改善箇所説明図
(不具合箇所②)

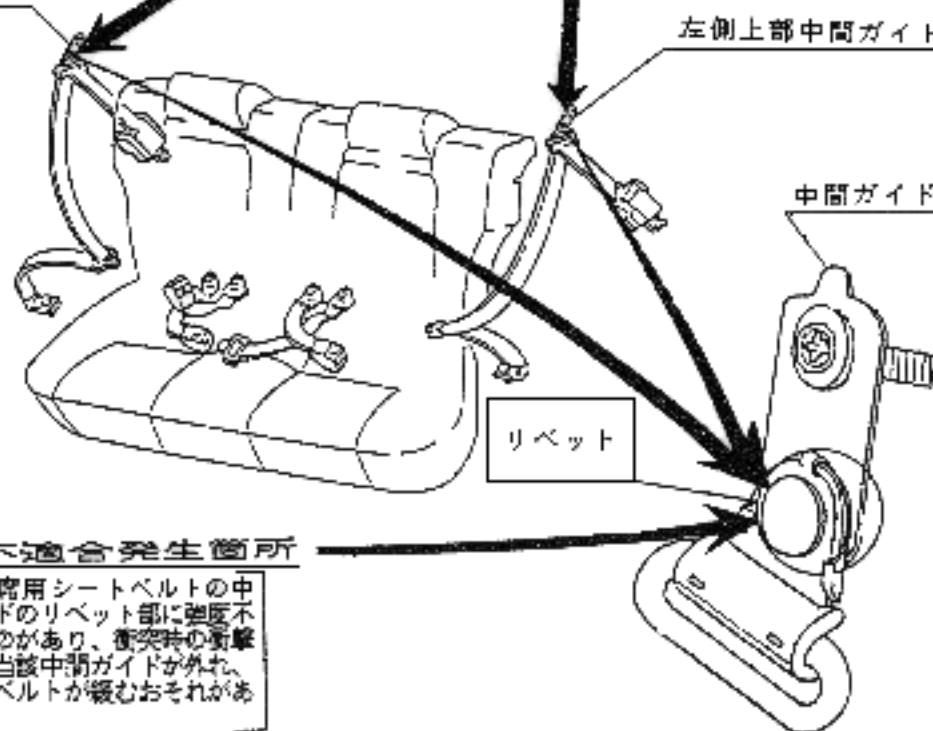
右側上部中間ガイド

左側上部中間ガイド

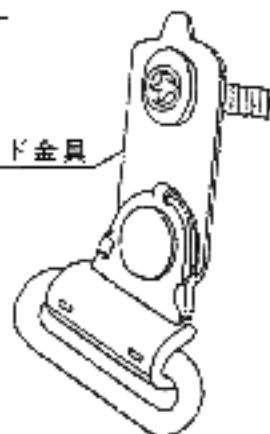
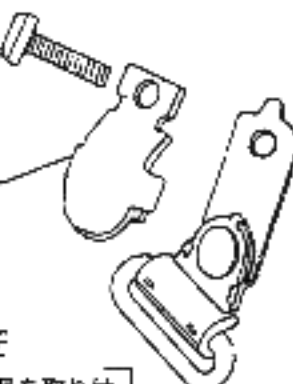
基準不適合発生箇所

後部座席用シートベルトの中間ガイドのリベット部に強度不足のものがあり、衝突時の衝撃により当該中間ガイドが外れ、シートベルトが緩むおそれがある。

改善の内容

全車両、補強用金具を取り付ける。
